## Zylinderkopfdichtung für Motorinstandsetzung

**195.470** für MAN D20 | **466.600** für MAN D26

SI 02/2023

**Zylinderkopf-  
dichtfläche mit  
Stirnrad**

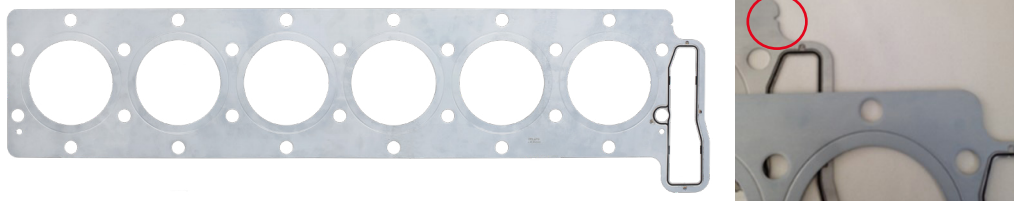
Die konstruktive Anordnung der Ventilsteuerung durch Stirnräder in Zylinderkopf und Motorblock (siehe Bilder) macht es notwendig, dass das durch die maschinell bearbeitete Dichtflächen abgenommene Material durch eine entsprechend dickere Reparaturstufen Zylinderkopfdichtung ausgeglichen wird.

Die Standarddichtung (Dicke: 1,2 mm; Elring Art.-Nr. 021.262 oder 357.831) ist hierzu nicht vorgesehen. Ansonsten greifen die Zahnflanken der Stirnräder zu stark ineinander. Dies kann zu schnellem Verschleiß und Schäden führen. Elring hat für die nachhaltige, umweltschonende Instandsetzung des Motors eine um 0,3 mm dickere Zylinderkopfdichtung entwickelt. Sie gleicht die Materialabnahme aus.

Im Gegensatz zur Standarddichtung hat diese, wie im Bild ersichtlich, stirnseitig eine zusätzliche Kerbe, die auch im montierten Zustand gut sichtbar ist.
